廃スラッジ回収施設の設置に関わる補足説明資料

2021年10月7日

東京電力ホールディングス株式会社

設計見直し後の廃スラッジ抜き出し設備

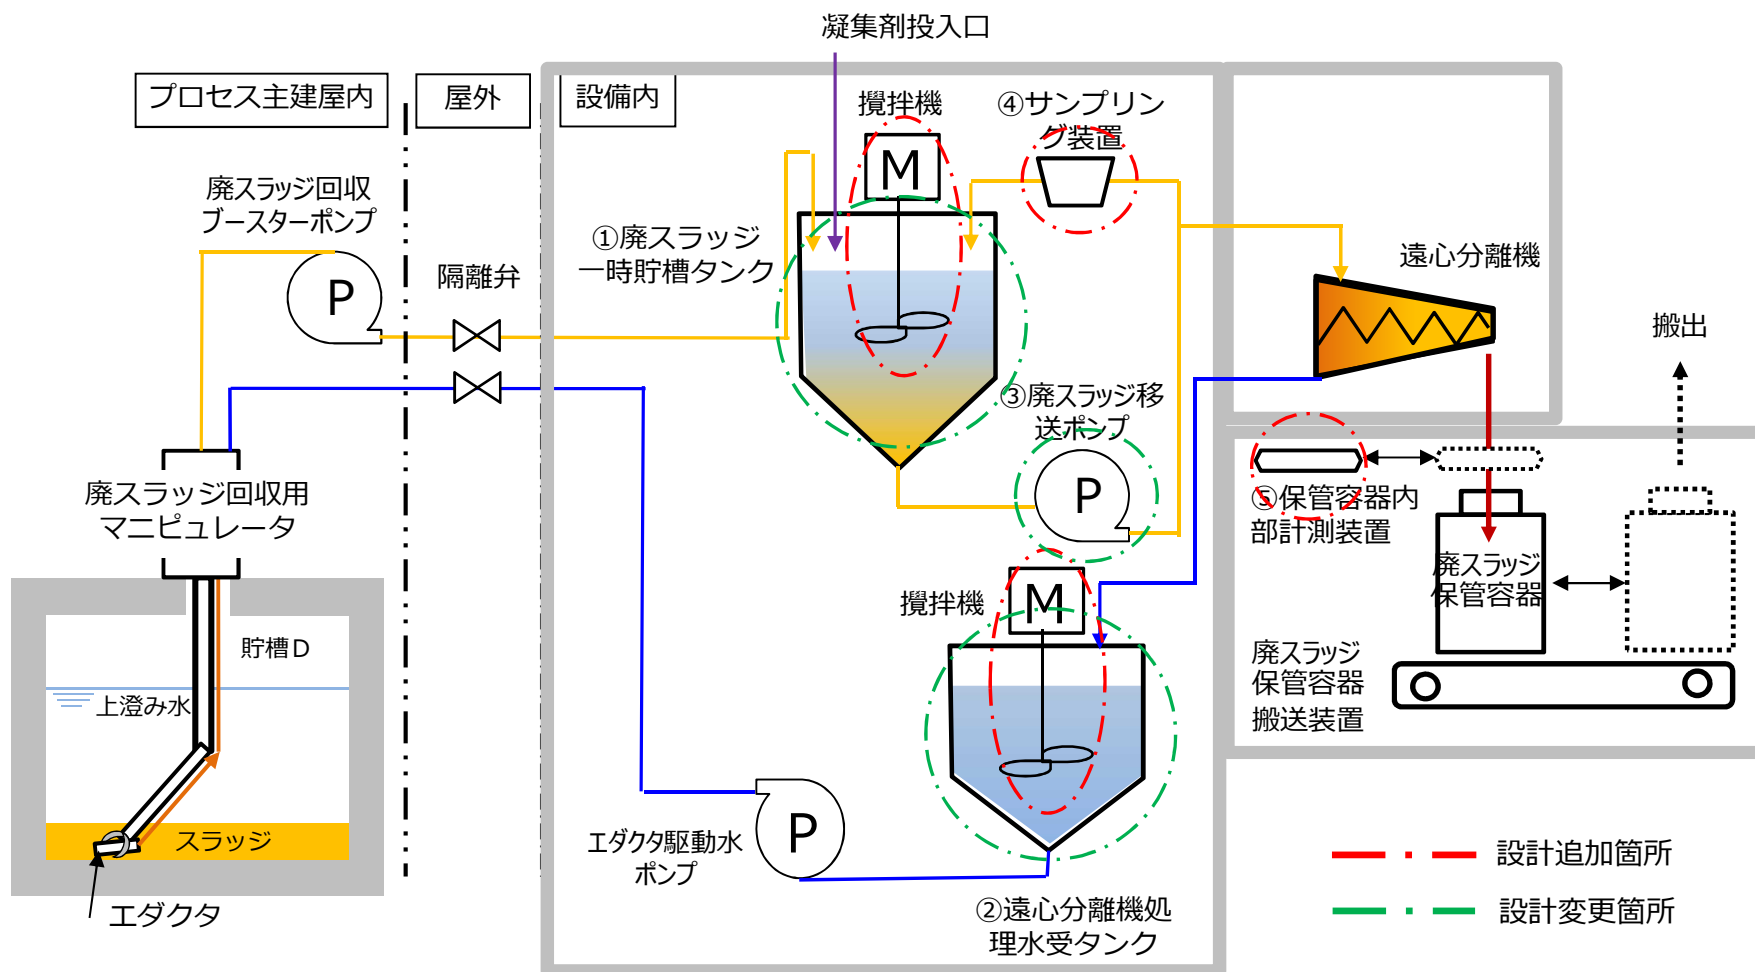
項目	変更予定
①廃スラッジ一時貯槽タンク	保管容器の容量、処理日数等の運転バランスを踏まえてタンク容量の変更を行った。またタンクの攪拌方法をエダクタによる内部循環方式から構造が簡単なプロペラ式の攪拌方式へ変更。
②遠心分離機処理水受タンク	保管容器の容量、処理日数等の運転バランスを踏まえてタンク容量の変更を行った。またタンクの攪拌方法をエダクタによる内部循環方式から構造が簡単なプロペラ式の攪拌方式へ変更。
③廃スラッジ移送ポンプ	廃スラッジは凝集剤等の添加によりフロックを形成させている。遠心分離機での捕集効率向上のためにフロックを破壊させずに移送できるように遠心式ポンプから容積式ポンプへ変更
④サンプリング装置	保管容器毎に内部のインベントリ量や各種性状を性格に計測するためにサンプリング装置を設置
⑤保管容器内部計測装置	保管容器に充填したスラッジが規定量を超えないように確認する必要があるが、従前の設計だと光学機器による監視のみを考えていたが、超音波やレーザーを利用したより確実性のある方式へ変更
